社長回答書7項目の反映に伴う 実施計画Ⅲの変更認可申請について

2021.3.16 東京電力ホールディングス株式会社

1. 今回の補正申請範囲

3. 今回の補正内容（※具体的な変更箇所は新旧比較表参照）

- ・実施計画Ⅲ 第1編 (1号炉, 2号炉, 3号炉及び4号炉に係る保安措置) 別添2 (新規追加)
- ・実施計画Ⅲ 第2編 (5号炉, 6号炉に係る保安措置) 別添2 (新規追加)

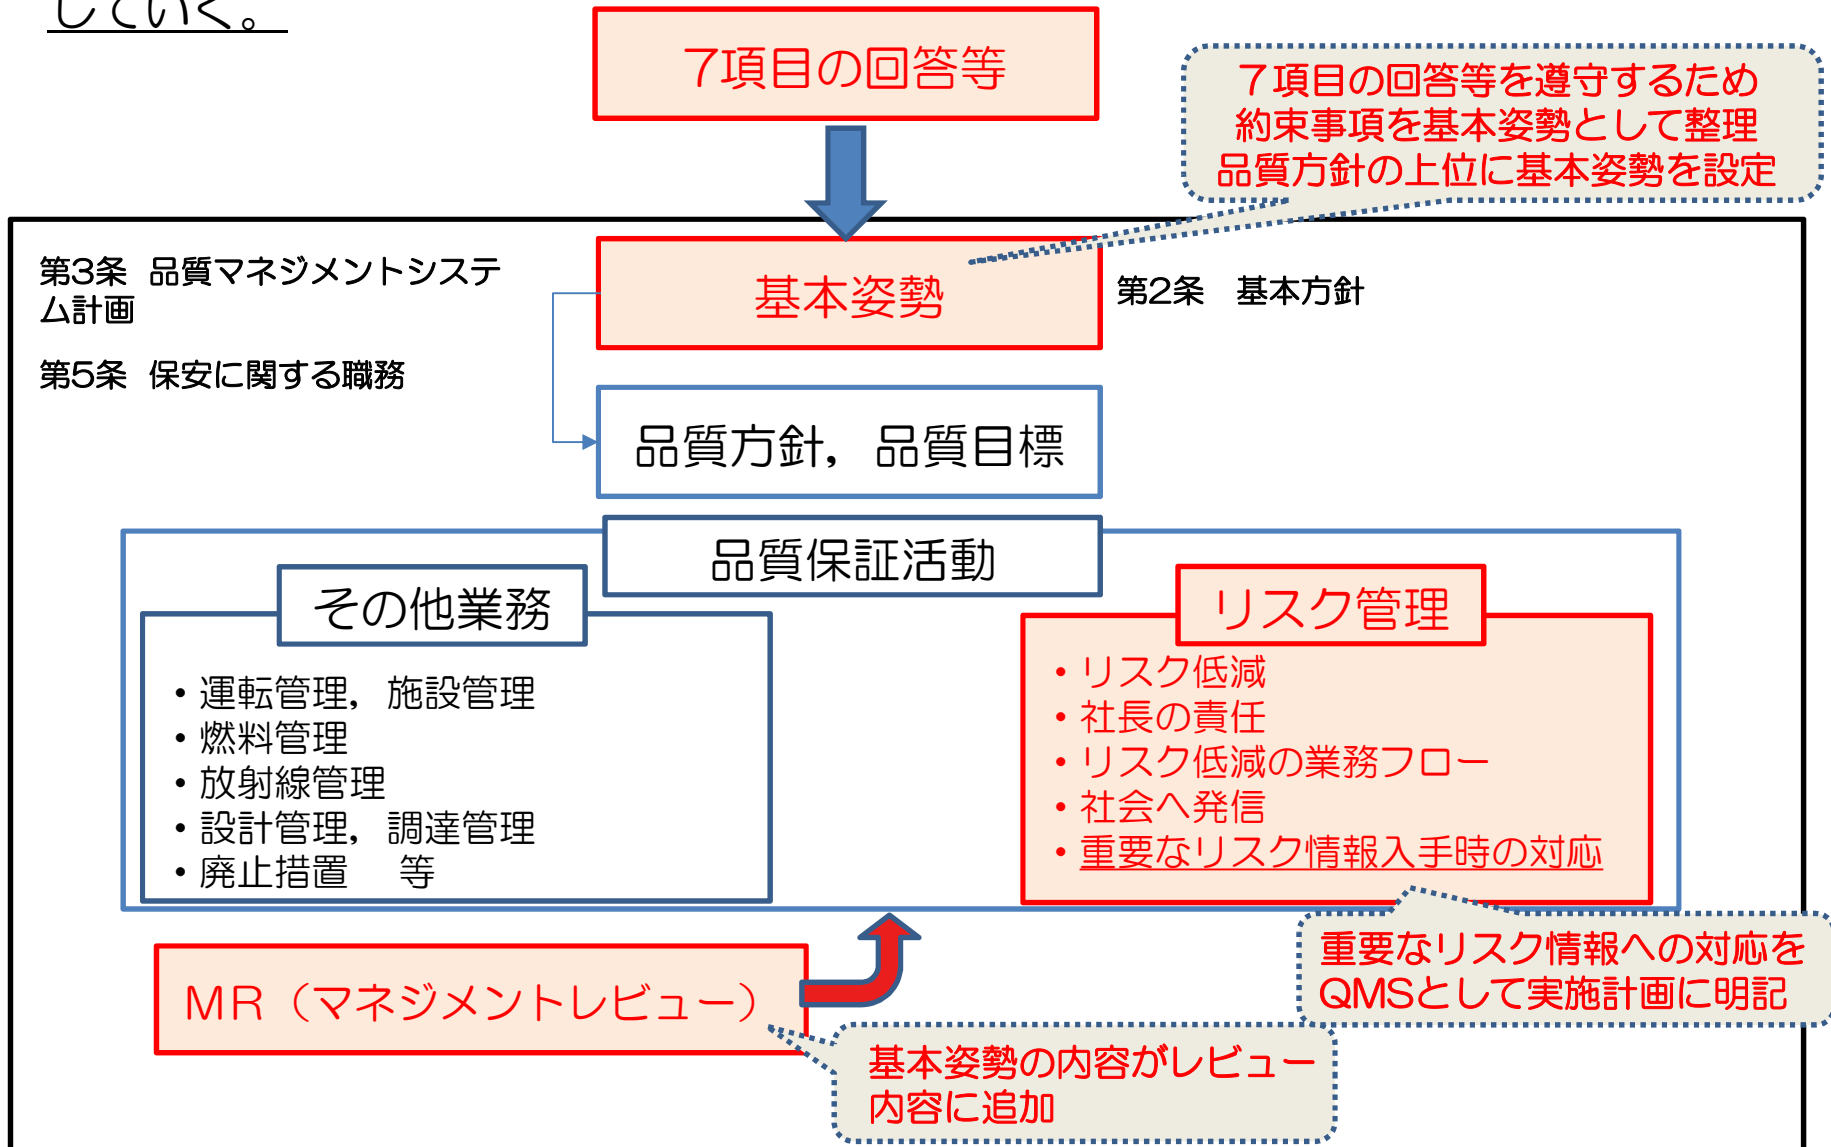
別添2：重要なリスク情報への対応（初回変更認可申請からの新規追加）	<ul style="list-style-type: none"> ・「重要なリスク情報」に関し、社長の関与を明記した業務フローを追加。（第3条の5.4.2（品質保証計画）で、別添2を呼び込み）（KKの審査会合・原子力規制委員会での御指摘を反映）

変更前	変更後
[なし]	<p style="color: red;">重要なリスク情報への対応</p> <div style="border: 1px solid red; padding: 5px; margin-bottom: 10px;"> <p style="color: red;">①リスク情報収集</p> <ul style="list-style-type: none"> ・組織は保安活動の実施によって得られたリスク情報を収集 </div> <div style="text-align: center; margin-bottom: 10px;">  </div> <div style="border: 1px solid red; padding: 5px; margin-bottom: 10px;"> <p style="color: red;">②リスク情報を速やかに報告</p> <ul style="list-style-type: none"> ・組織は原子炉施設の設計・開発の想定を超えるおそれがあるリスク情報を社長へ速やかに報告 ・社長はリスク緩和措置の検討, 情報の追加収集を指示 </div> <div style="text-align: center; margin-bottom: 10px;">  </div> <div style="border: 1px solid red; padding: 5px; margin-bottom: 10px;"> <p style="color: red;">③リスク緩和措置の実施</p> <ul style="list-style-type: none"> ・社長は原子力の安全がそれ以外の事由により損なわれないよう, 安全を最優先して緩和措置を決定 ・組織はリスク緩和措置を実施 </div> <div style="text-align: center; margin-bottom: 10px;">  </div> <div style="border: 1px solid red; padding: 5px; margin-bottom: 10px;"> <p style="color: red;">④追加措置の実施</p> <ul style="list-style-type: none"> ・組織はリスク情報を追加収集 ・社長は原子力の安全がそれ以外の事由により損なわれないよう, 安全を最優先して追加措置を決定 ・組織は追加措置を実施 </div> <div style="text-align: center; margin-bottom: 10px;">  </div> <div style="border: 1px solid red; padding: 5px;"> <p style="color: red;">⑤措置の完了確認</p> <ul style="list-style-type: none"> ・社長はリスク緩和措置, 追加措置の完了を確認 </div>
